宁波协诚集团样品展厅 · 方案 A · 第 2 版

中央环岛 · 环游叙事 · 概念方案（非施工图） · 2026-11-10 · 场地 26.17 × 17.92 m / 层高 3.0 m

宁波协诚集团样品展厅 · 方案 A 平面布置图

CONCEPT FLOOR PLAN · SCALE 1:100 · 概念方案（非施工图）

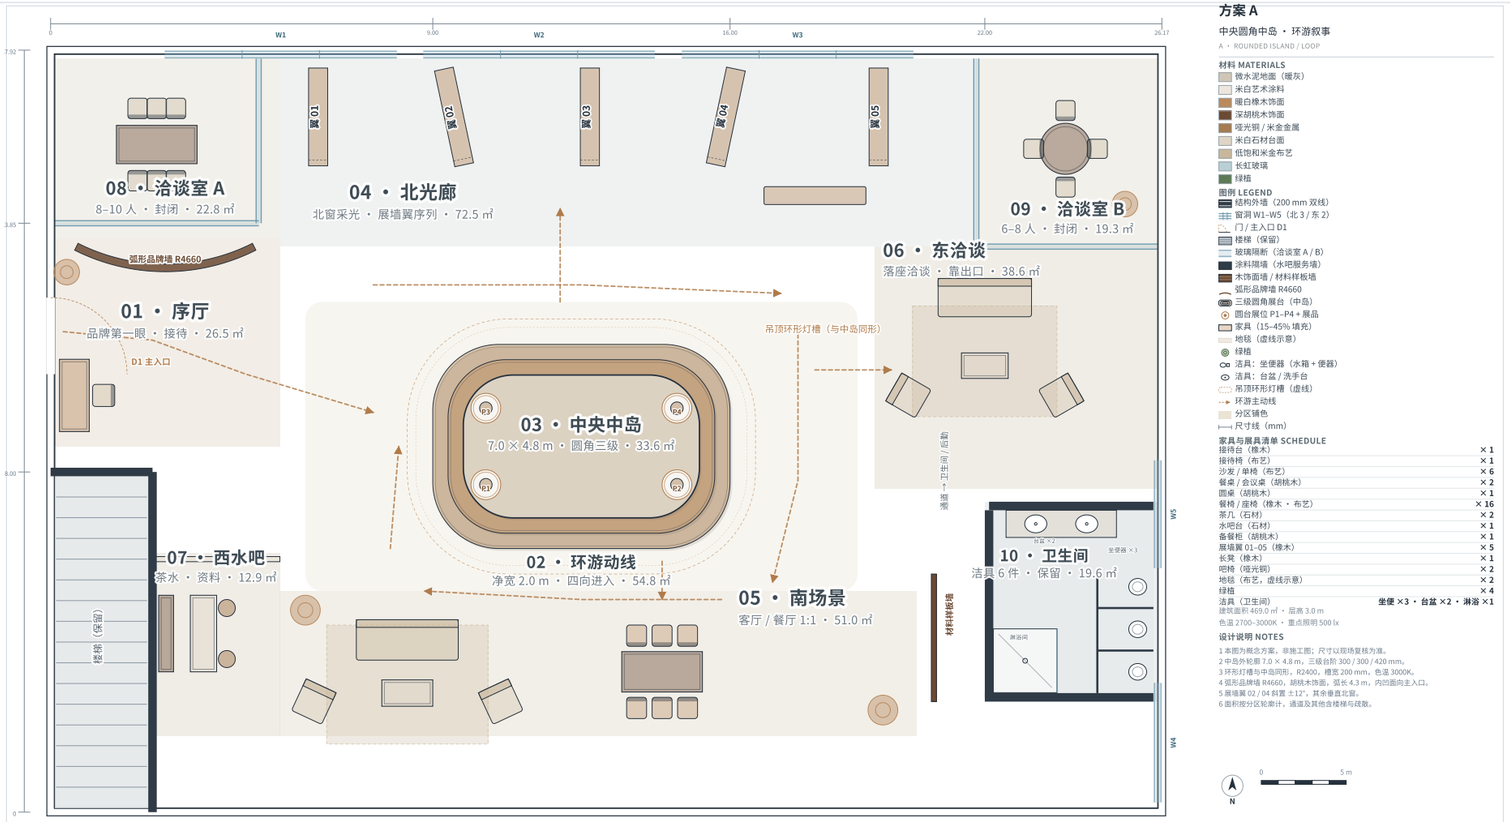
你的意见	这一版怎么改的	在图上哪里看
一、中岛不要方方正正，要和头顶发光环呼应；整套里再加 ≥2 处非直角；不要“堆叠方块”	中岛外轮廓仍是 7.0 × 4.8 m，但改成三级圆角台：R1560 → R1360 → R1180，逐级内收 360 mm、抬高 180 / 420 / 720 mm，顶层 5.56 × 3.36 m。头顶灯槽用 R2400 圆角环，同形不同尺寸。全场另有 3 处非直角：入口 R2600 弧形品牌墙（凹面正对入口）、展墙翼 02 与 04 各斜 12°。	平面图中岛（三层不同深度填色 + 每层投影）、吊顶发光环、西北角弧形品牌墙、北光廊第 2 / 4 道翼
二、平面图整理：① 每个图元要有名称，说明不了的黑线删掉 ② 区域名和面积放大、不压家具 ③ 卫生间画洁具 ④ 面积表加“通道及其他”凑满 469 ㎡	① 全图 6 道墙、45 件家具、4 个展台、7 件洁具、5 组窗，全部进图例（18 项）或家具清单（按编号可查），没有一条无名线；原来那些说不清的斜线、虚线已删除。② 区域名 360–440 pt、带白色描边光晕，全部挪到空地中央，加一行小字说明（例“展墙翼 5 道 · 光廊 2.0 m”）。③ 卫生间重画：3 组坐便器（水箱 + 内外椭圆 + 隔断）、台盆 ×2、淋浴间 1.5 × 1.5 m，共 6 件，与图上「洁具 6 件」一致。④ 面积表 10 个分区 + 通道及其他 117.4，合计正好 469.0 ㎡。	平面图四周的图例 / 家具清单 / 面积表；每个色块中央的大字

你的意见	这一版怎么改的	在图上哪里看
三、效果图没有材质、没有家具和展品、像白模——走路线 A：免安装 Blender 放进项目工具目录	Blender 4.2.9 LTS 免安装版已下载到 `tools/blender/`（386.9 MB，未装进系统，直接解压即用）。场景由 `方案A_设计数据.json` 程序化生成：微水泥 / 橡木 / 胡桃木 / 石材 / 布艺 / 铜 / 长虹玻璃共 7 类程序化材质（木纹用 Wave + 噪声扰动，石材用两层噪声 + 凹凸），3 段北窗做发光天空板 + 太阳光，室内 4 组筒灯 + 轨道射灯 + 灯槽发光环 + 铜质吊灯，45 件家具、4 组展品（车削陶瓶、立石、铜钵、叠放布样）、绿植。相机 1.50 m 人眼高度，30 mm 广角，从入口看向中岛。	效果图：地面微水泥、中岛木纹与石台面、北侧窗光与斜翼投影、头顶发光环、展台上的展品
四、验收标准：要像设计公司给客户的效果图；达不到就如实说	见第 ⑥ 节。这一版比上一版有本质变化（真材质、真光影、有家具展品），但**仍然达不到设计公司交付级**，差距写在第 ⑥ 节，没有藏。	第 ⑥ 节

圆角中岛 R1560 / R1360 / R1180 · 弧形品牌墙 R4660 · 展墙翼 02 / 04 斜置 ±12°

1 本图为概念方案，非施工图；尺寸以现场复核为准。
2 中岛外轮廓 7.0 × 4.8 m，三级台阶 300 / 300 / 420 mm。
3 环形灯槽与中岛同形，R2400，槽宽 200 mm，色温 3000K。
4 弧形品牌墙 R4660，胡桃木饰面，弧长 4.3 m，内凹面向主入口。
5 展墙翼 02 / 04 斜置 ±12°，其余垂直北窗。
6 面积按分区轮廓计，通道及其他含楼梯与疏散。
